**Avis délibéré de la mission régionale d'autorité
environnementale sur le parc photovoltaïque au sol et
flottant, porté par la société Boralex, et la mise en
compatibilité du PLU de la commune d'Orléat (63) dans le
cadre de la déclaration de projet**

Avis n° 2024-ARA-AP-01669

Avis délibéré le 21 mars 2024

Figure 2: Plan d'implantation du projet (source : étude d'impact)

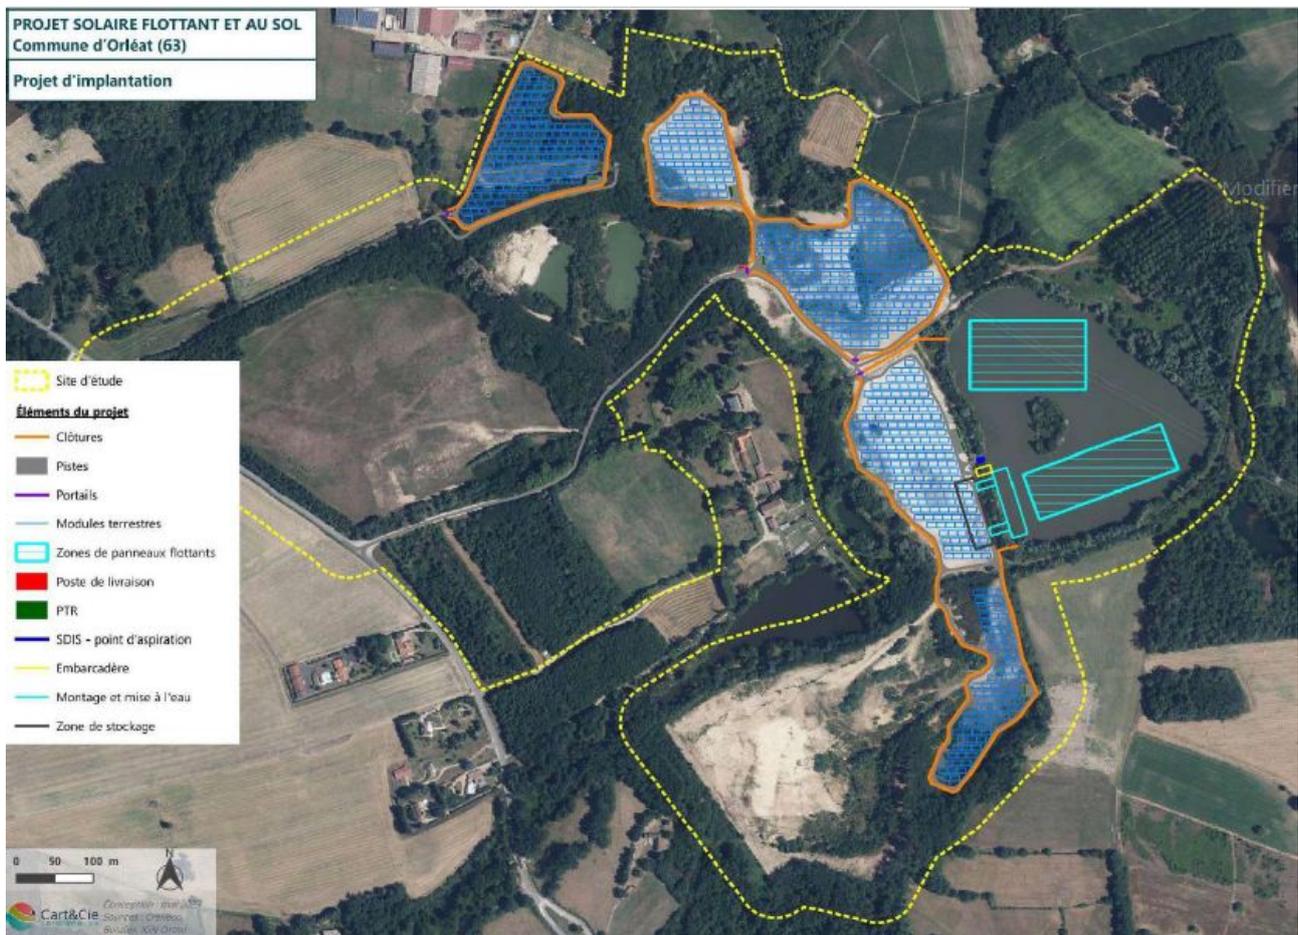
Le choix du tracé de raccordement au réseau public n'est pas à l'initiative du pétitionnaire mais relève du gestionnaire du réseau public de distribution Enedis. Toutefois le pétitionnaire fait l'hypothèse que le raccordement électrique se fera sur le poste source de Thiers à environ 11 km du projet, dont la capacité d'accueil est estimée par le dossier « suffisante » (validation faite auprès d'Enedis - puissance crête de 17,68 Mwc, et capacité d'accueil qui reste à affecter de 15,8 MW mais avec possibilité de transfert d'énergie de 2 MW). Un tracé prévisionnel est présenté dans le dossier. Il suit les itinéraires routiers existants. Le dossier mentionne des tranchées d'enfouissement des conduites de passage des câbles à 80 cm dans le sol⁹. L'hypothèse de raccordement conduit à traverser 7 cours d'eau. Les traversées de cours d'eau devraient s'effectuer par encoffrement sur les ponts. Ainsi, les travaux de raccordement (tranchées de faibles profondeur et traversées de cours d'eau sans travaux en lit mineur) devraient rester sans impact significatif sur le réseau hydrographique de surface et la vie aquatique d'après le dossier. Les autres incidences environnementales du raccordement ne font pas l'objet d'une analyse approfondie. Le dossier indique que l'analyse de la séquence ERC pour mettre en œuvre le raccordement incombe à Enedis. Faisant partie du projet, les caractéristiques du raccordement doivent être présentées et ses incidences environnementales évaluées de manière précise, même s'ils relèvent d'une autre maîtrise d'ouvrage et d'un calendrier différent.

L'Autorité environnementale recommande d'inclure explicitement dans le périmètre du projet et donc de l'étude d'impact le raccordement au réseau électrique, fonctionnellement lié au parc photovoltaïque, d'évaluer ses incidences environnementales et de présenter les mesures prises pour les éviter, les réduire et si besoin les compenser.

Figure 3: Implantation du projet et niveaux d'enjeux écologiques globaux (source : étude d'impact)

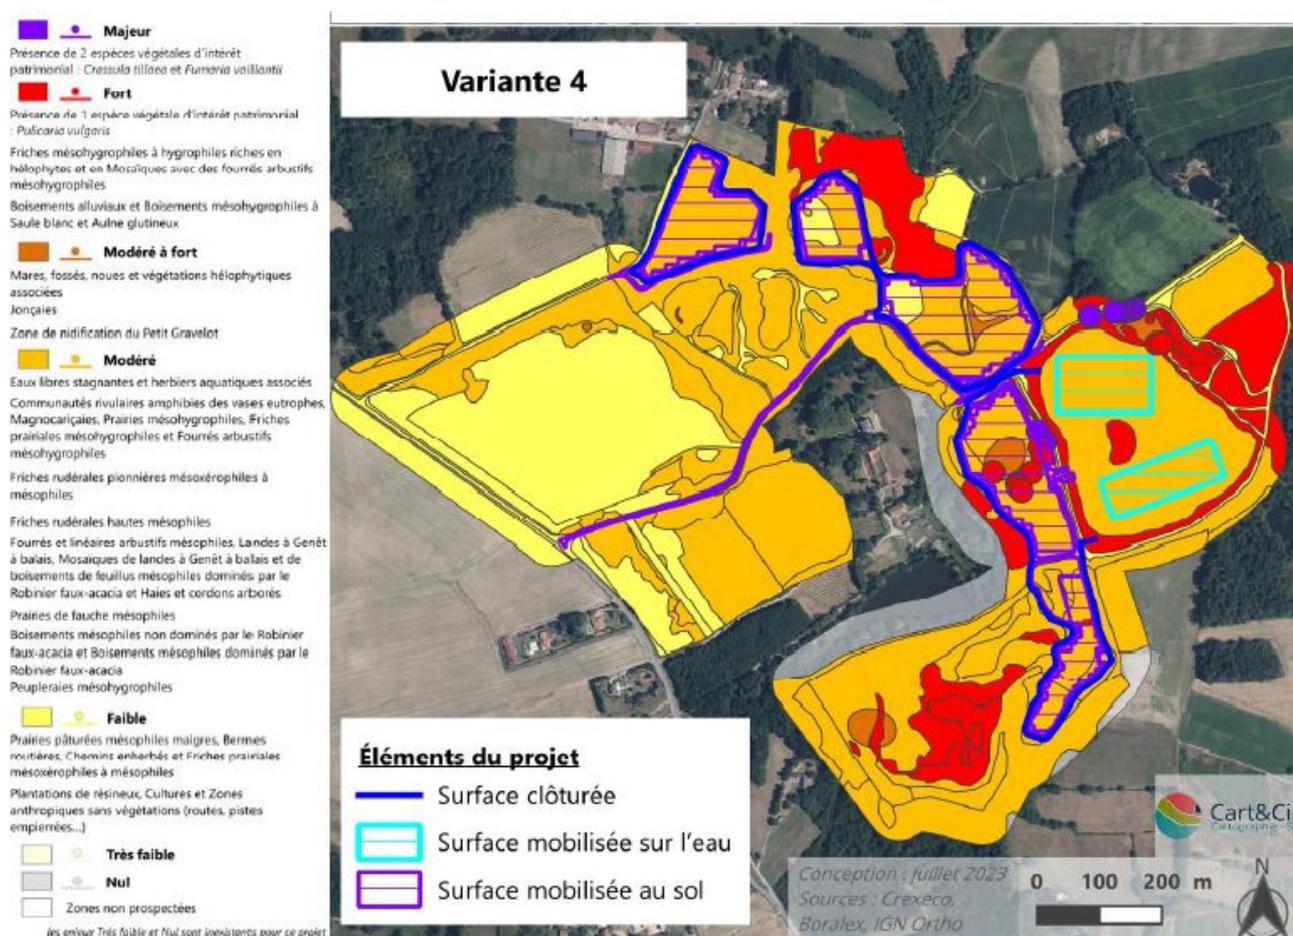
Une importante mesure d'évitement des enjeux écologiques et des zones humides a été adoptée lors de la définition des emprises (13,35 ha terrestre exploités soit 15% de l'aire d'étude, 2,55 ha de surface mobilisée sur l'eau soit environ 34% du plan d'eau).

L'Autorité environnementale recommande de réévaluer les impacts du projet sur les habitats et les domaines vitaux des espèces existantes et potentielles, terrestres et aquatiques, et de revoir les mesures d'évitement, de réduction et si besoin de compensation en conséquence, de manière à pouvoir effectivement conclure à l'absence de perte nette de biodiversité liée au projet dans ses phases travaux et mise en exploitation.

Figure 4: Implantation du projet et zones humides (source : étude d'impact)

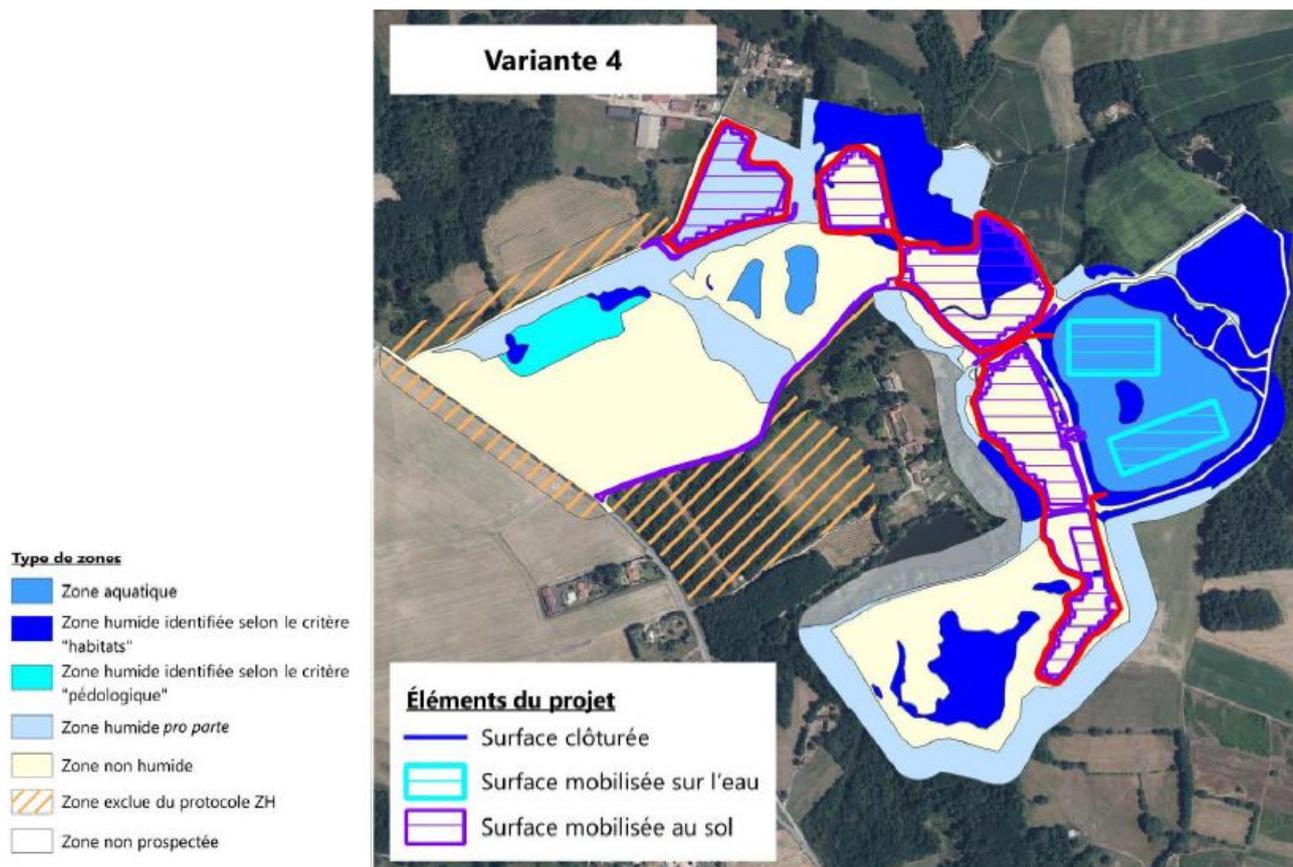
En matière de zone humide (ZH), les zones inventoriées (critères pédologiques et/ou végétation) sont représentées sur la figure ci-dessous. Trois entités ressortent : les ZH à l'ouest du site d'étude en contexte alluvial (proximité de la Dore), les ZH dans la zone centrale du site d'étude issues de l'activité de l'ancienne carrière (fossés, dépressions...) mais pas sous influence de la rivière Dore, les ZH prairiales situées à l'ouest du site d'étude. Ces zones humides sont largement évitées par le projet mais le dossier mentionne que :

- 200 m² de zone humide seront détruits, au niveau des ZH ouest (embarcadère, aire d'aspiration incendie) et ZH centrales (pieux, poste de transformation) ;

- 100 m² de zone humide seront détruits par le remblaiement / création de pistes (ZH centrales).

Le dossier propose d'équilibrer ces pertes par la mesure de réduction RED11 « Création d'îlots à petite faune » visant à créer des habitats favorables aux amphibiens. Cette mesure ne peut compenser la destruction de 300 m² de zone humide dont en outre les fonctionnalités n'ont pas été caractérisées (Cf. le guide de la méthode nationale sur la détermination de ces fonctionnalités, mis à jour en 2024).

L'Autorité environnementale recommande de caractériser les fonctionnalités des zones humides affectées par le projet et de mettre en place de mesures permettant la compensation de la destruction de 300 m² de zone humide par le projet.

Figure 6: Localisation détaillée du projet (source : étude hydraulique)

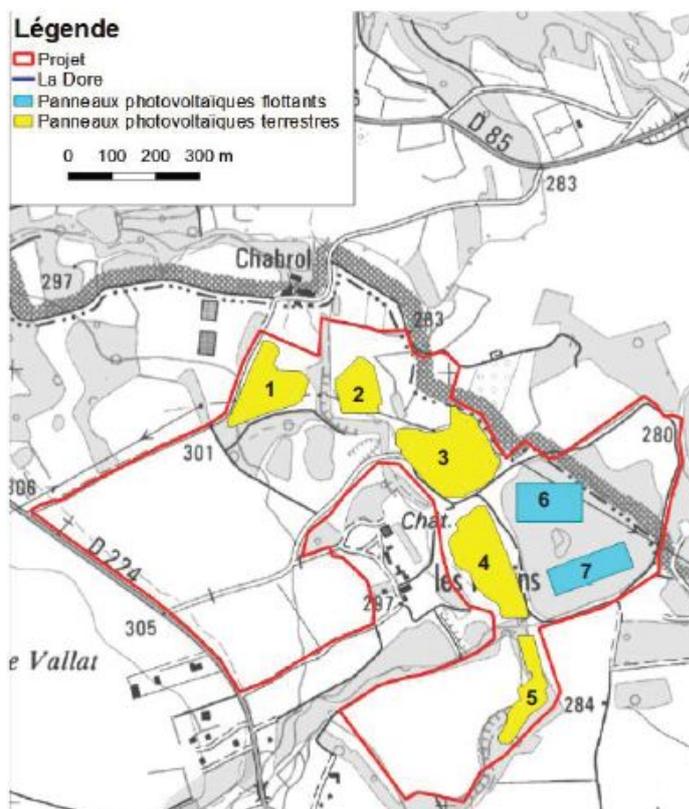
De plus les solutions techniques d'ancrage au sol (PV au sol et flottant) étant renvoyées à une future étude géotechnique, le dossier ne permet pas de définir la solidité requise pour ce type de projet, notamment flottant, et de conclure quant à la vulnérabilité du projet face au risque d'inondation.

L'Autorité environnementale recommande, dans un contexte de changement climatique susceptible d'exacerber la fréquence et l'intensité des inondations, d'étudier la vulnérabilité des centrales, au sol et flottante, et ses conséquences face au risque inondation et d'appliquer la démarche Éviter – Réduire – Compenser (ERC) pour éliminer tout risque de création d'embâcles par le projet.

Figure 7: Comparaison du règlement graphique du PLU avant et après mise en compatibilité (source : note de présentation)

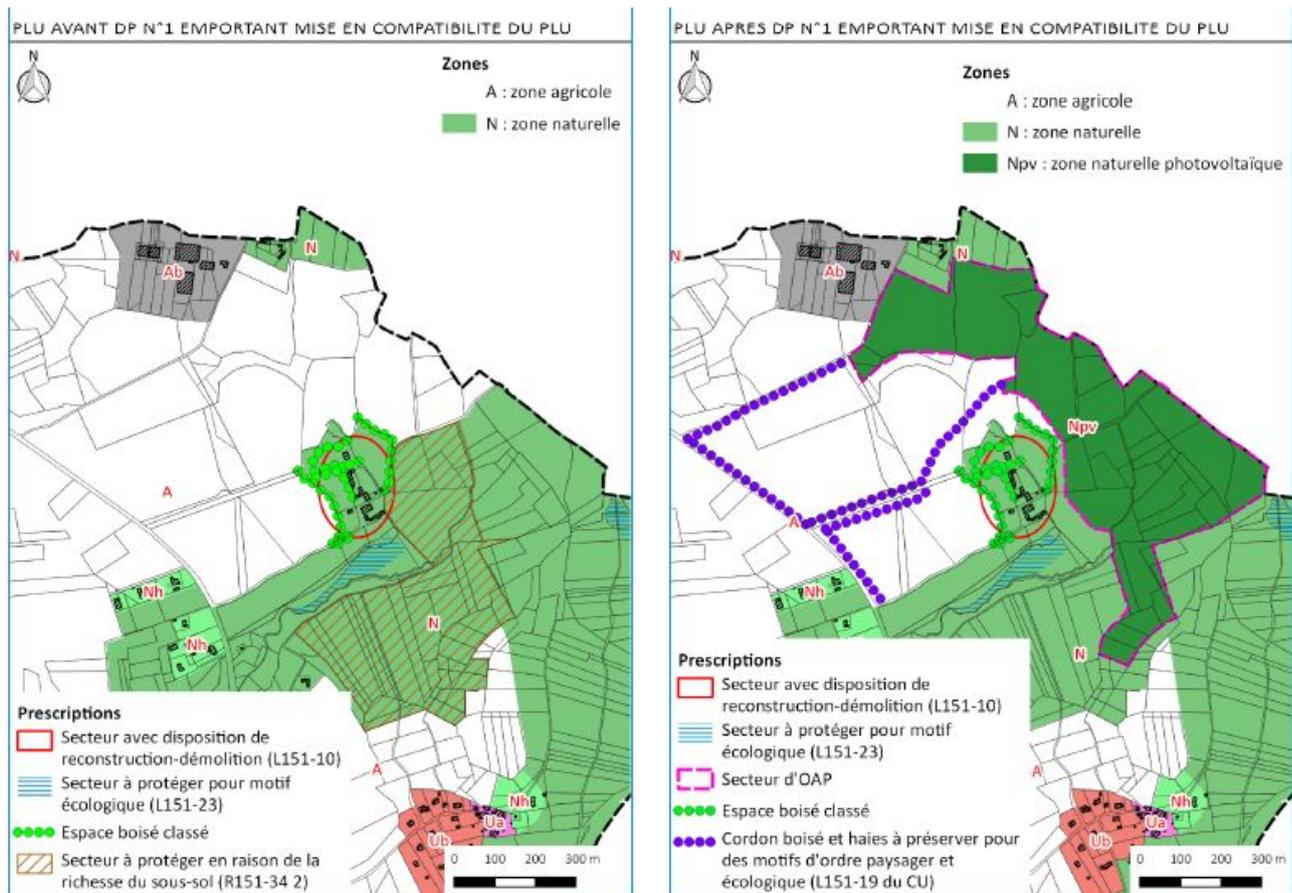
Le reclassement de l'emprise du projet dans une nouvelle zone Npv de 30,3 hectares affecte 15,6 ha de zones agricoles (A) et 14,7 ha de zones naturelles (N). Le Registre Parcellaire Graphique²² 2020 montre que ces zones agricoles ne sont pas concernées par une activité agricole. Correspondant à l'emprise d'une ancienne carrière, le dossier les qualifie de « friche de faible valeur agricole »²³. Concernant la surface de la nouvelle zone Npv de 30,3 ha, le dossier indique qu'ils correspondent aux 33 parcelles totalement ou partiellement concernées par l'emprise du projet de parc photovoltaïque en projet. Cependant la variante du projet retenue est définie par une surface clôturée de 13,4 ha et une surface mobilisée sur l'eau de 2,6 ha, soit un total de 16,0 ha. Les 14,3 ha de différence avec le zonage Npv envisagé correspondent à des mesures d'évitement d'enjeux environnementaux forts par le projet de parc photovoltaïque. Identifier spécifiquement, par un zonage dédié, l'objet de ces surfaces accueillant les mesures d'évitement permettrait d'en sécuriser la destination.

L'Autorité environnementale recommande de différencier le périmètre dédié à l'implantation du parc photovoltaïque de celui dédié aux mesures d'évitement de ses incidences sur l'environnement .
